敦賀発電所2号炉  
敷地の地形, 地質・地質構造について  
(コメント回答)  
補足説明資料4  
誤記一覧表(その1)

令和3年4月15日  
日本原子力発電株式会社

- 本資料は、第865回審査会合以降に抽出した審査資料に係る誤記等のうち、今回提出の10孔のボーリングに関わるものについて、一覧表として取りまとめたものである。
- 誤記等のうち、変位センス等性状のエビデンスは、一覧表の「エビデンス資料」欄に記載の資料に示している。

# H27-B-1 深度69.70~69.73m 走向・傾斜

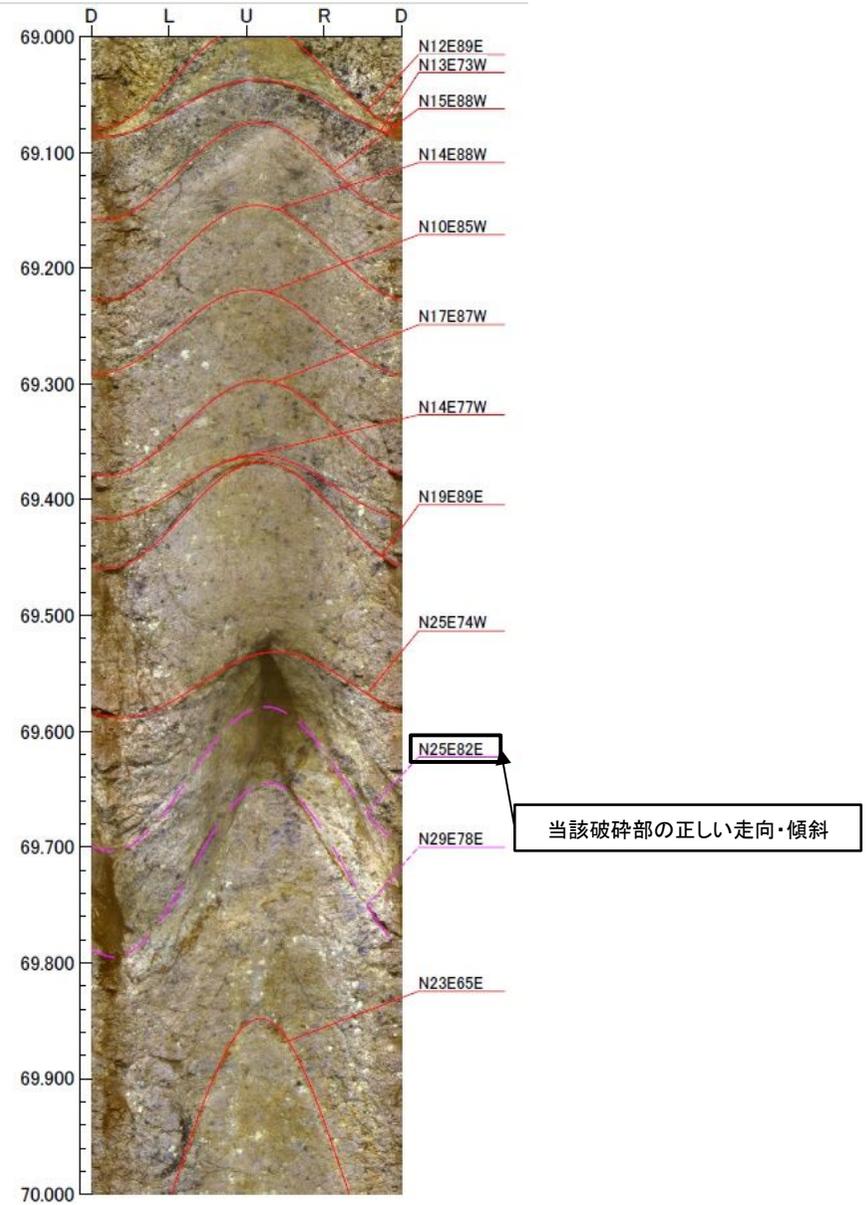
当該破碎部の走向・傾斜はBHTV孔壁展開画像で確認している。

# H27-B-1 深度74.36~74.50m 走向・傾斜

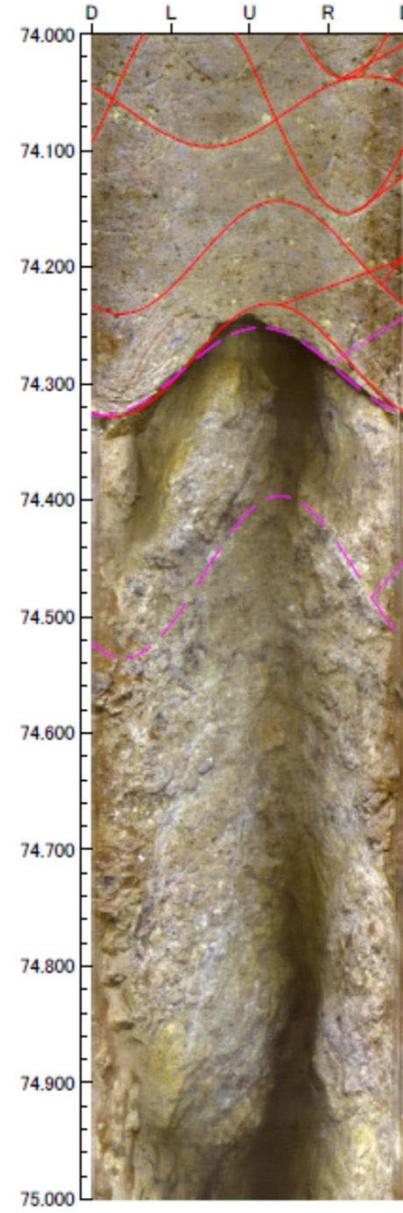
10	H27-B-1	44.53	44.83	審査資料(第536回) ~ 審査資料(第657回)	左ずれセンス	左ずれ逆断層センス	記載なし	薄片観察結果	865	資料2-2-2	補足2-12-12
11	H27-B-1	49.17	49.27	申請書柱状図	深度 49.17~49.20m	深度 49.17~49.27m	—	コア観察カード	916	資料1-2-1	補足1-6-20
12	H27-B-1	49.17	49.22	申請書柱状図	深度 49.17~49.20m	深度 49.17~49.22m	記載なし	再観察結果	865	資料2-2-2	補足2-12-15
13	H27-B-1	49.17	49.22	申請書柱状図 ~ 審査資料(第833回)	下端23°	下端35~60°	—	コア観察カード 再観察資料	916	資料1-2-1	補足1-11-8,9
14	H27-B-1	49.17	49.22	申請書柱状図 ~ 審査資料(第657回)	右ずれセンス	右ずれ正断層センス	記載なし	薄片観察結果	865	資料2-2-2	補足2-12-15
15	H27-B-1	52.72	52.81	審査資料(第536回) ~ 審査資料(第657回)	右ずれセンス	左ずれセンス	記載なし	薄片観察結果	865	資料2-2-2	補足2-12-16
16	H27-B-1	53.17	53.22	審査資料(第536回)	記載なし	主に明褐灰色の固結礫状部からなる。	記載なし	コア観察カード	865	資料2-2-2	補足2-12-17
17	H27-B-1	69.70	69.73	申請書柱状図	走向・傾斜 N25° E82° W	走向・傾斜 N25° E82° E	記載なし	(BHTV結果)	865	資料2-2-2	補足2-12-20
18	H27-B-1	74.36	74.50	申請書柱状図 ~ 審査資料(第833回)	下端30°	不明	—	コア観察カード	865 916	資料2-2-2 資料1-2-1	補足2-12-21 補足1-6-28
19	H27-B-1	74.36	74.50	申請書柱状図	走向・傾斜 N15° E87° W	走向・傾斜 N15° E85° W	記載なし	(BHTV結果)	865	資料2-2-2	補足2-12-21

当該破碎部の走向・傾斜はBHTV孔壁展開画像で確認している。

当該破碎部の正しい走向・傾斜

## H27-B-2 深度31.15~31.66m 走向・傾斜

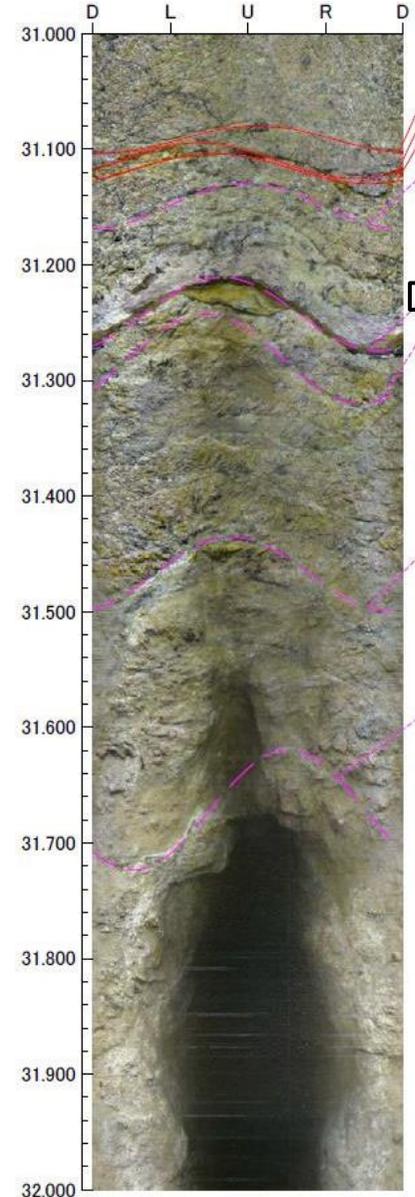
当該破碎部の走向・傾斜はBHTV孔壁展開画像で確認している。

# H27-B-2 深度34.37~34.48m 走向・傾斜

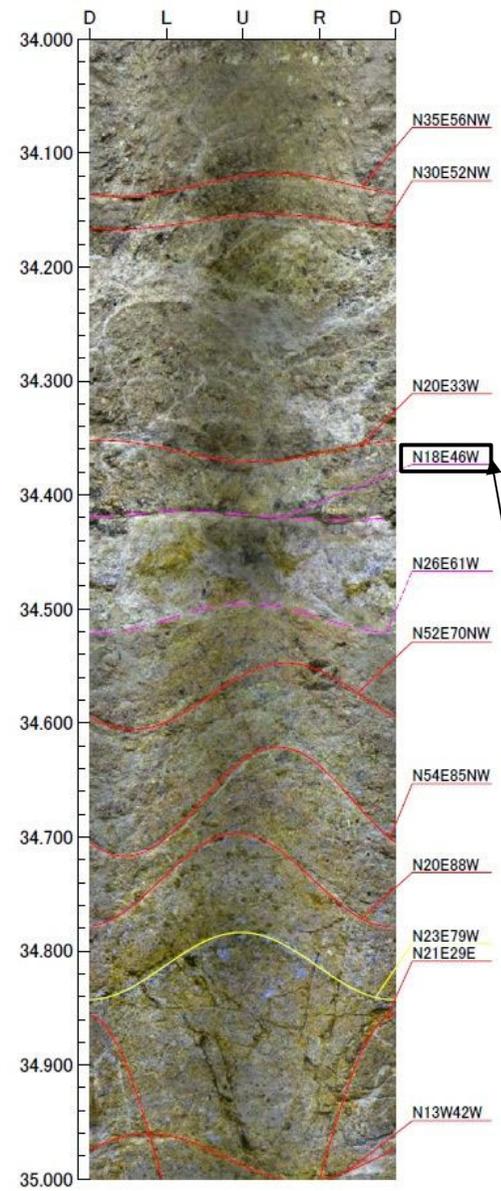
当該破碎部の走向・傾斜はBHTV孔壁展開画像で確認している。

当該破碎部の正しい走向・傾斜

# H27-B-2 深度35.92~35.95m 走向・傾斜

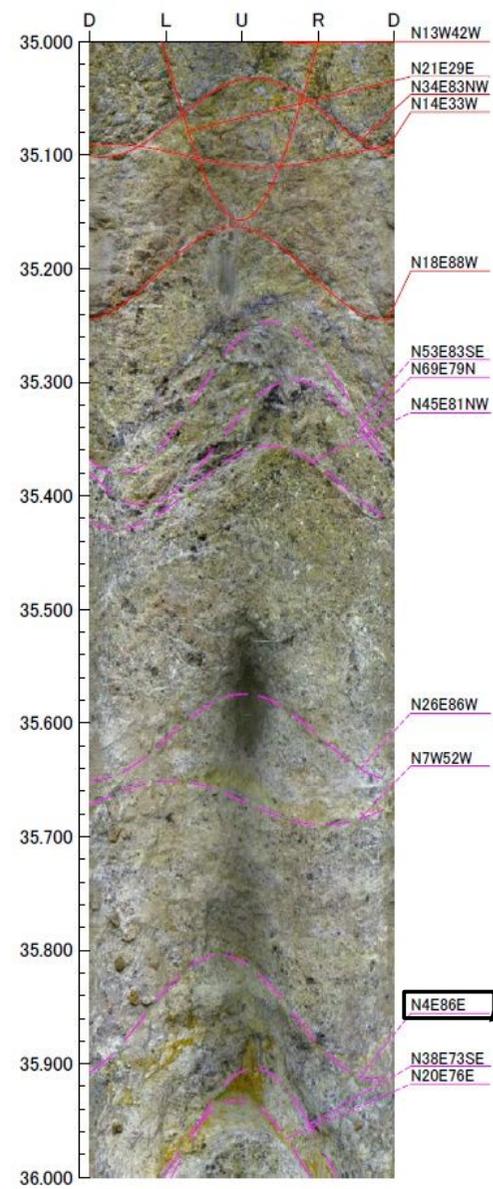
当該破碎部の走向・傾斜はBHTV孔壁展開画像で確認している。

当該破碎部の正しい走向・傾斜

# H27-B-2 深度48.08~48.12m 走向・傾斜

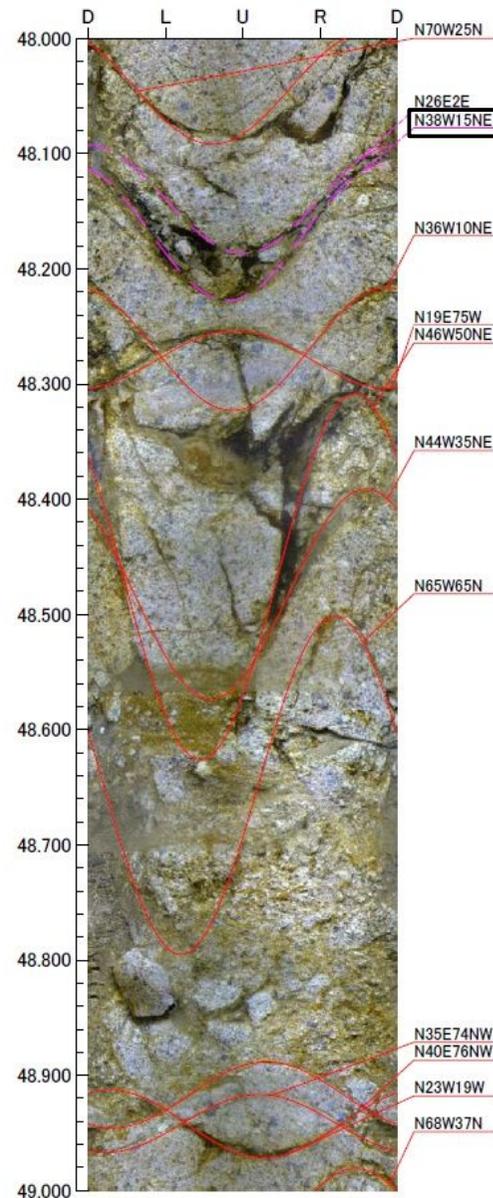
31	H27-B-2	48.08	48.12	申請書柱状図	走向・傾斜 N40° E76° W	走向・傾斜 N38° W15° NE	記載なし	(BHTV結果)	865	資料2-2-2	補足2-13-12
32	H27-B-2	48.08	48.12	申請書柱状図 ~ 審査資料(第833回)	上端境界の傾斜は56° 下端境界の傾斜は53°	上端境界の傾斜は53° 下端境界の境界は56°	修正	(コア観察カード×印記載関係所)	865	資料2-2-2	補足2-13-12

当該破碎部の走向・傾斜はBHTV孔壁展開画像で確認している。

当該破碎部の正しい走向・傾斜

## H24-B14-2 深度60.85~61.12m 走向・傾斜

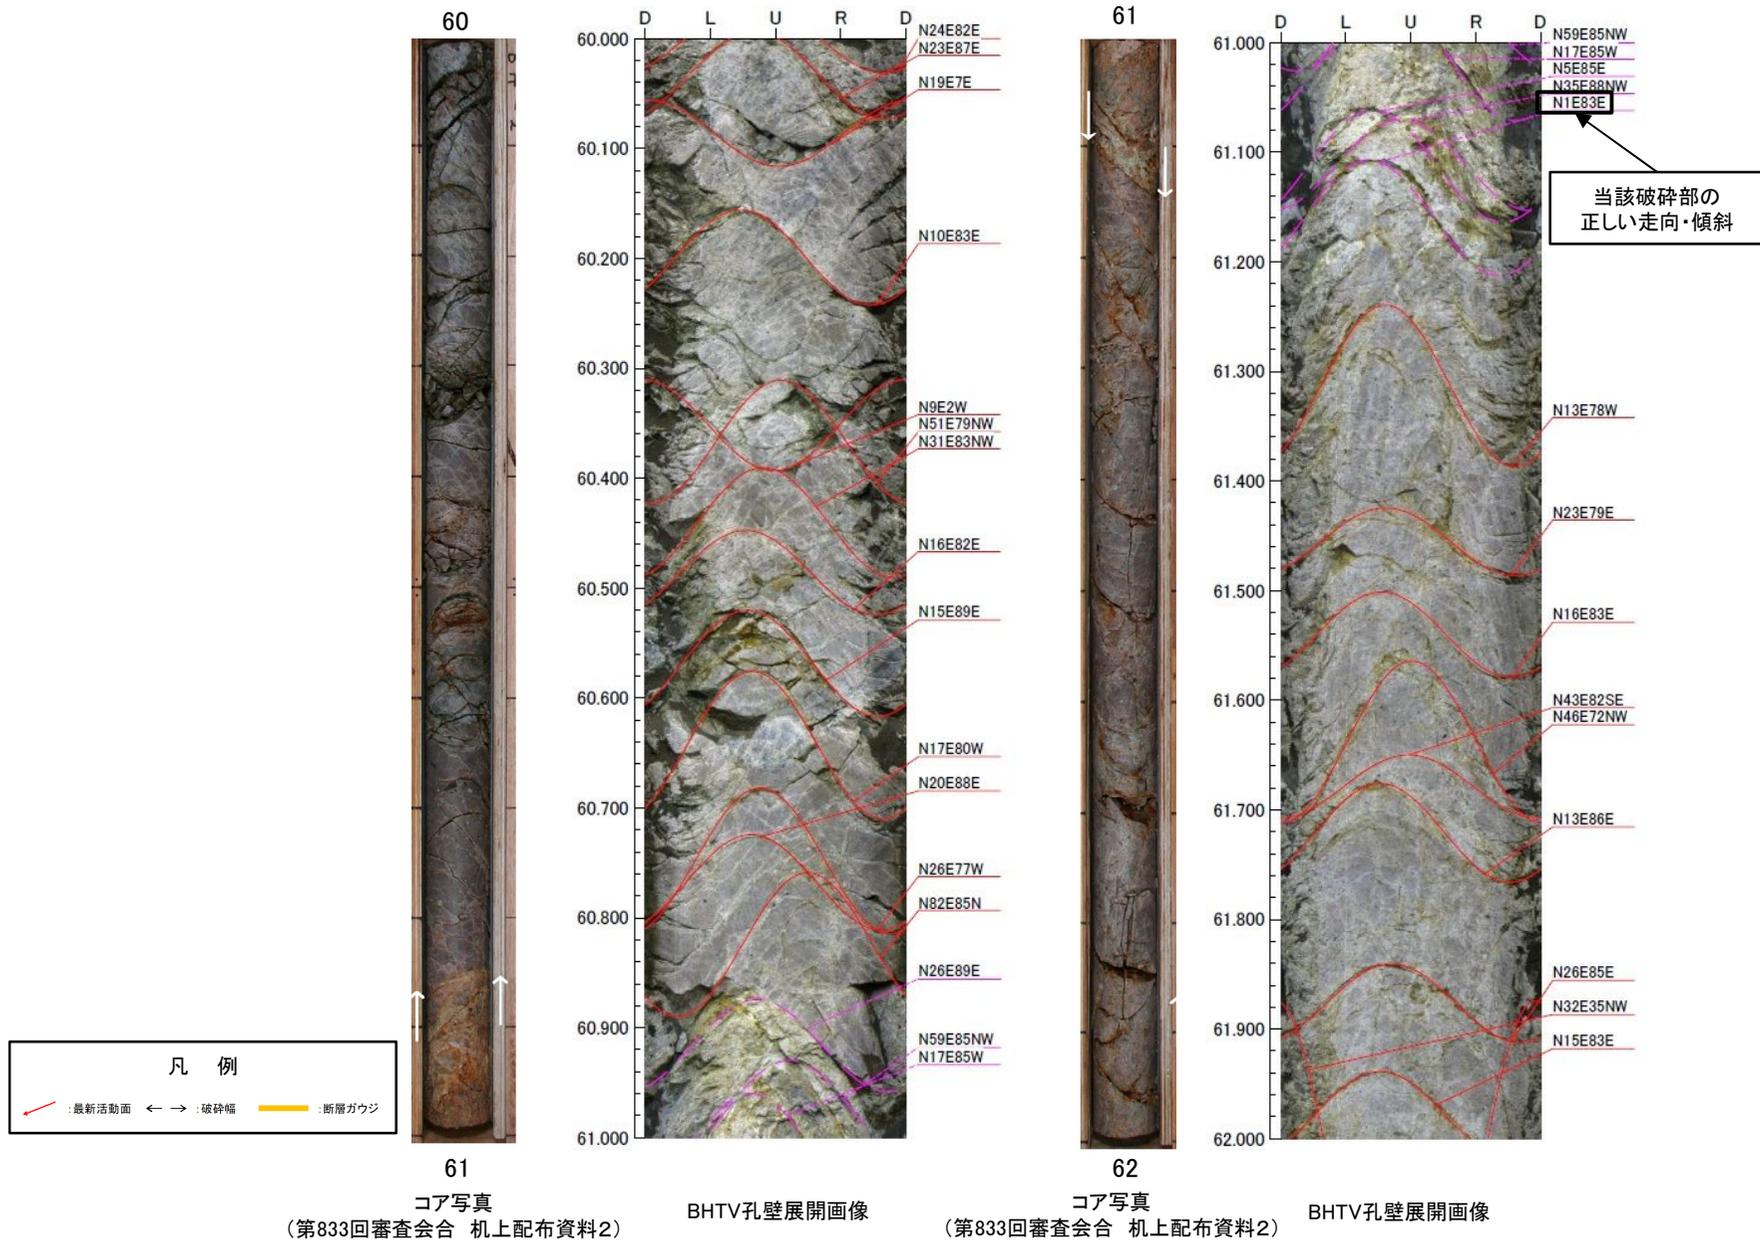
当該破碎部の走向・傾斜はBHTV孔壁展開画像で確認している。

# H27-B-3 深度76.59~76.89m 走向・傾斜

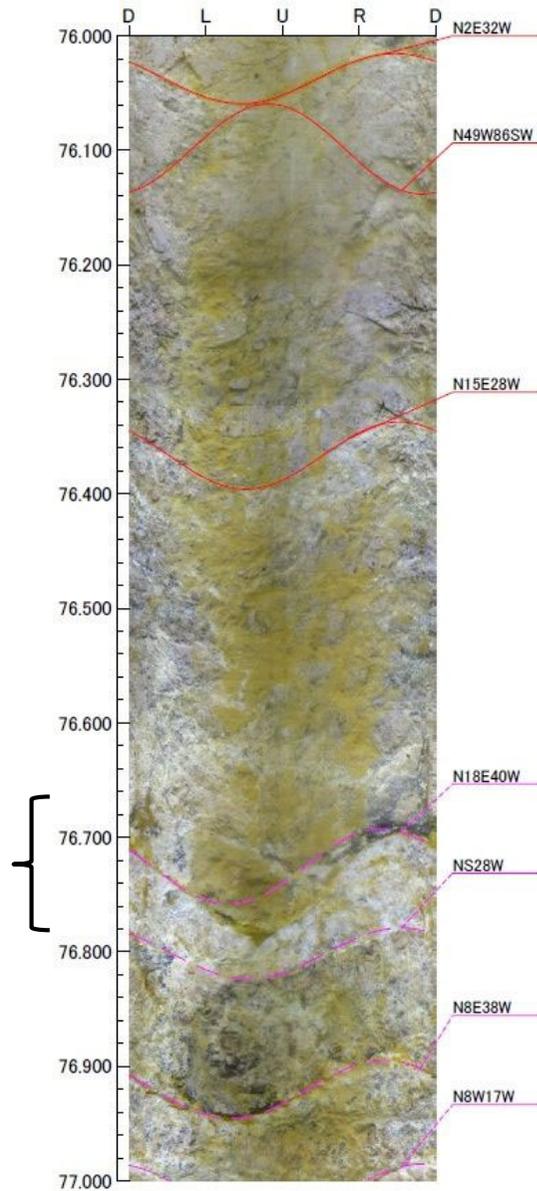
当該破碎部の走向・傾斜はBHTV孔壁展開画像で確認できない。

# H27-B-3 深度91.35~91.54m 走向・傾斜

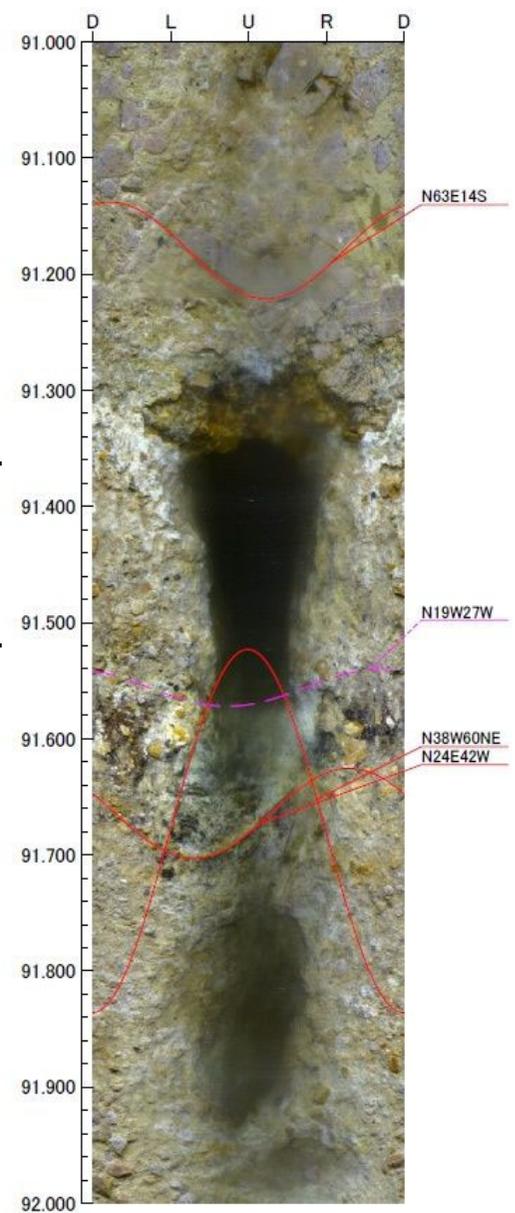
当該破碎部の走向・傾斜はBHTV孔壁展開画像で確認できない。

当該破碎部の  
最新活動面が  
読み取れない

# H27-B-3 深度129.84~129.91m 走向・傾斜

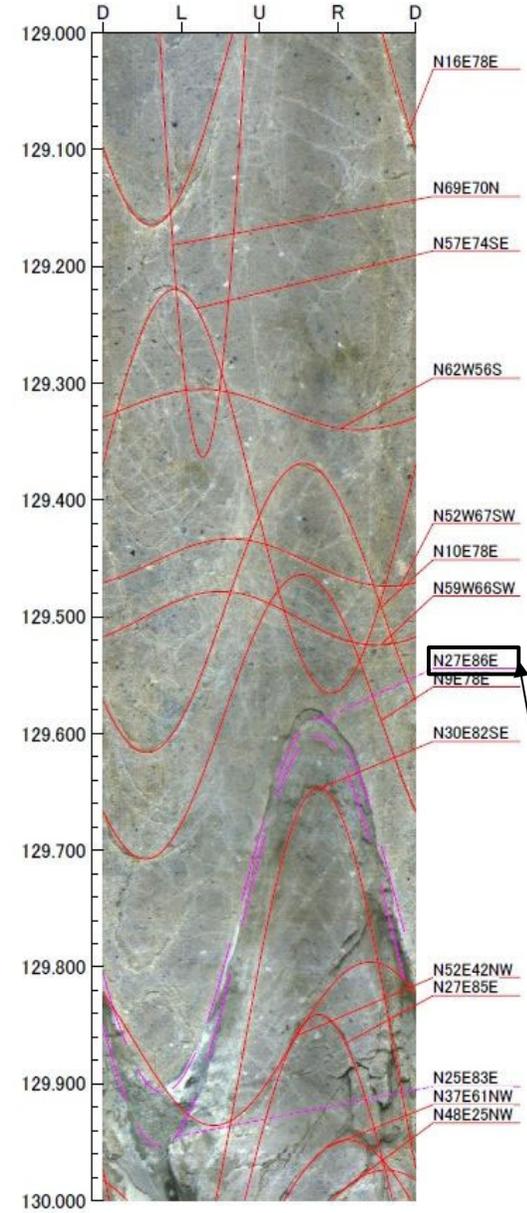
74	H27-B-3	129.84	129.91	申請書柱状図	走向・傾斜 N25° E24° E	走向・傾斜 N27° E86° E	記載なし	(BHTV結果)	865	資料2-2-2	補足2-5-22
75	H27-B-4	13.75	140.00	申請書柱状図	深度 13.75~144.00m	深度 13.75~140.00m 【余掘り区間のため】	—	コア観察カード	865	資料2-2-2	補足2-6-4
76	H27-B-4	15.91	16.36	申請書柱状図	正断層センス	右ずれ正断層センス	記載なし	薄片観察結果 (H27-B-4 深度:23.97~24.42m)	865	資料2-2-2	補足2-6-4
77	H27-B-4	20.55	20.65	コア観察カード	深度 20.56~20.55m	深度 20.55~20.65m	修正	コア写真	916	資料1-2-1	補足1-9-10
78	H27-B-4	48.39	48.43	申請書柱状図	深度 48.30~48.33m	深度 48.39~48.43m	記載なし	再観察結果	865	資料2-2-2	補足2-6-9
79	H27-B-4	63.90	64.30	コア観察カード	深度 63.90~63.30m	深度 63.90~64.30m	修正	コア観察カード (変質欄)	916	資料1-2-1	補足1-9-18
80	H27-B-4	64.65	64.91	申請書柱状図	正断層センス 【第865回審査会合 補足説明資料2の右ずれ センスは誤り】	右ずれ正断層センス	記載なし	薄片観察結果	865	資料2-2-2	補足2-6-12
81	H27-B-4	67.28	67.75	コア観察カード	深度 67.28~67.78m	深度 67.28~67.75m	修正	コア観察カード (変質欄)	916	資料1-2-1	補足1-9-19
82	H27-B-4	140.00	141.42	申請書 柱状図 ~ 審査資料 (第833回)	記事全体	削除 【余掘り区間のため】	修正	—	865	資料2-2-2	補足2-6-21
83	H24-D1-5	47.47	47.89	申請書柱状図	右ずれ正断層センス	正断層センス	記載なし	薄片観察結果	865	資料2-2-2	補足2-4-9

当該破碎部の走向・傾斜はBHTV孔壁展開画像で確認している。

当該破碎部の正しい走向・傾斜

# H24-A-11 深度10.20~12.76m K断層

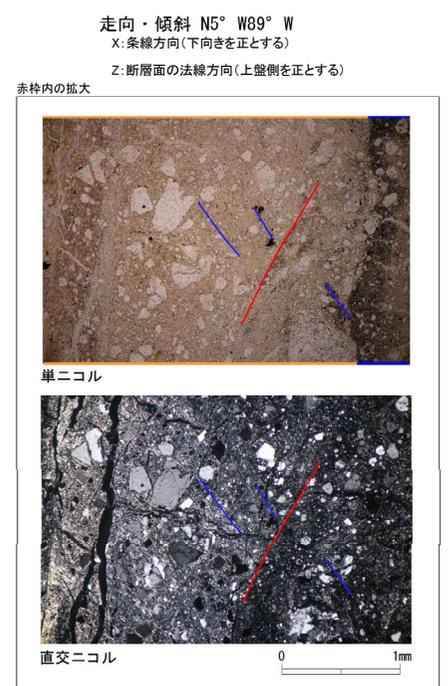
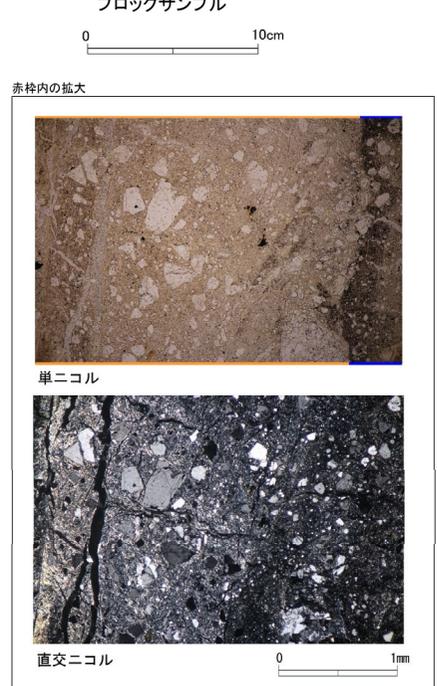
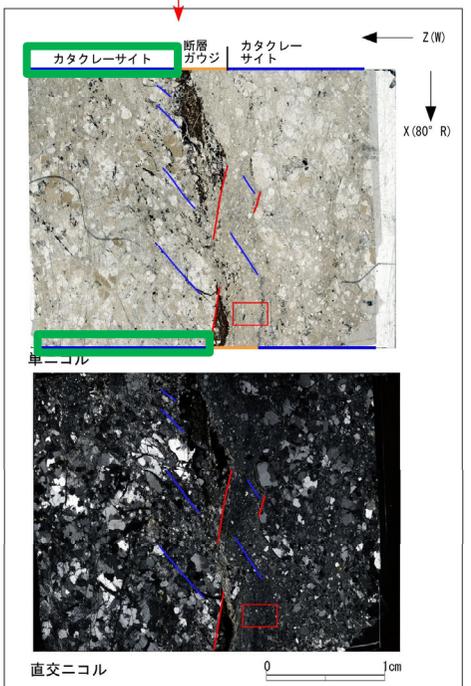
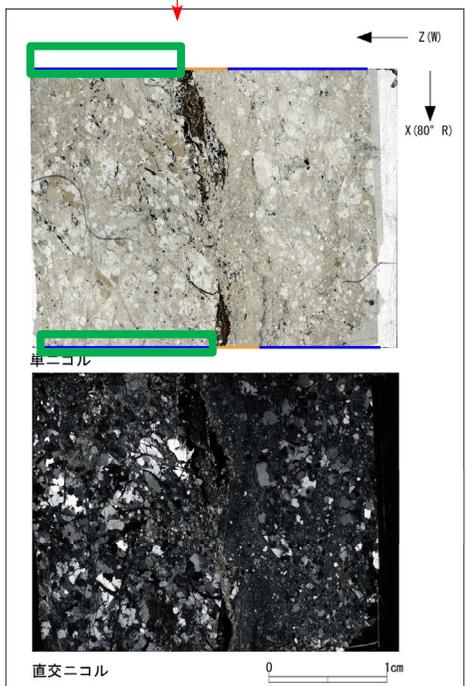
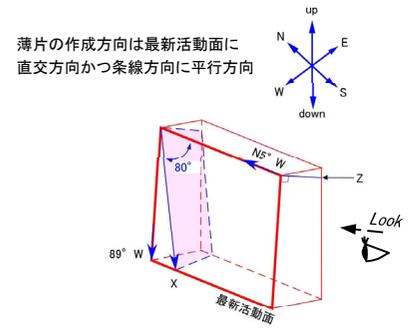
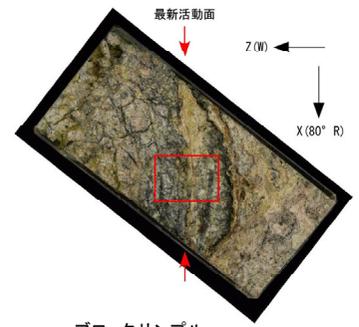
H24-A-11のボーリングコア(深度11.81m)から採取した薄片試料の観察結果によれば最新活動面の変位センスは、逆断層成分が卓越する。

・H24-A-11のボーリングコアから採取した薄片試料の観察結果によれば最新活動面(深度11.81m)の変位センスは、逆断層成分が卓越する。  
 ・薄片観察に基づく断層岩区分の評価を行った結果、最新活動面付近に基質を構成する粘土鉱物が多く認められることから、断層ガウジを伴う破碎部であると判断した。(追加した文献も踏まえても変更なし。)
